## **Ruimtelijke Onderbouwing**

Woning Nieuwe 's Gravelandseweg 70 te Bussum

### **Addendum**

bij rapport R074292aa.00002.jwi

**Figuur 4.4**

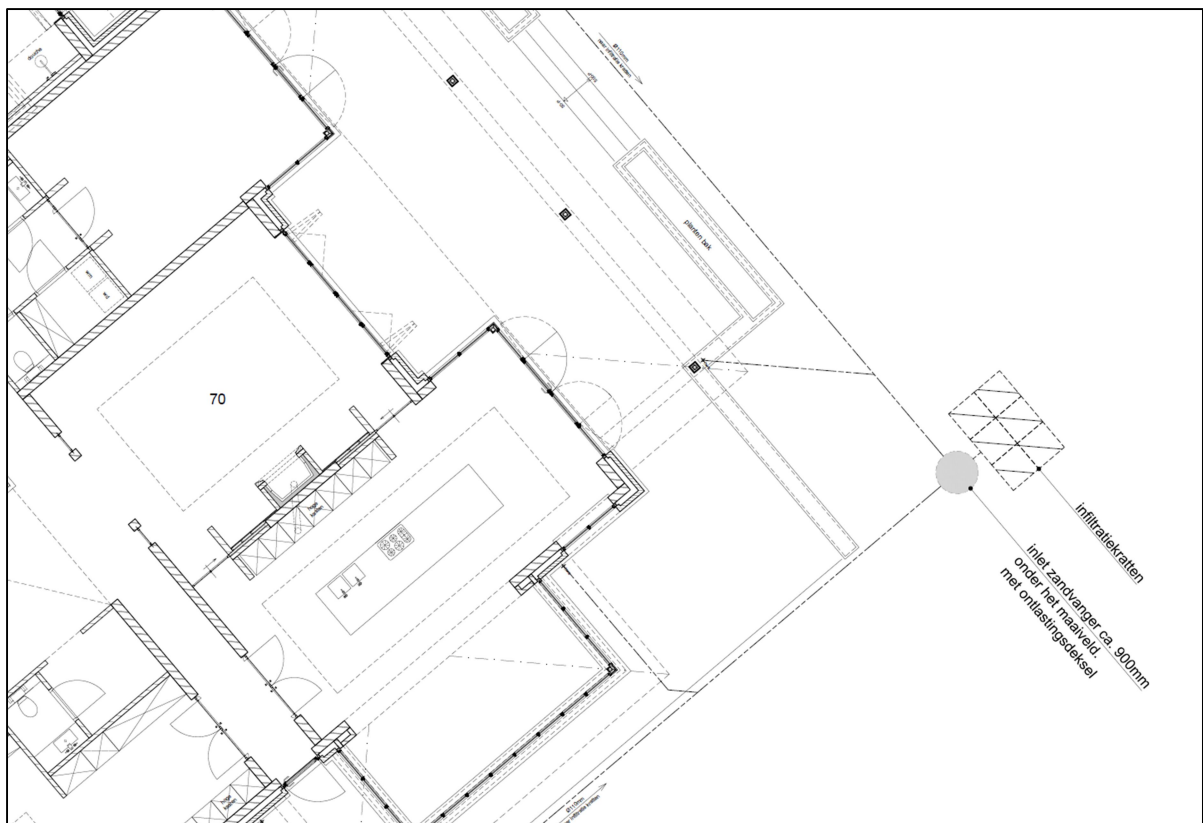
Het hemelwater wordt afgevoerd door middel van aluminium buizen. De buizen zullen worden aangesloten op infiltratiekratten, om het hemelwater zo op eigen terrein af te voeren (zie figuur 4.4). Een infiltratiekrat is een waterdoorlatende box die in de grond is ingegraven. Het idee is dat het regenwater via de hemelwaterafvoer via buizen naar het infiltratiekrat onder de grond stroomt, waarna het wordt afgegeven aan de bodem.
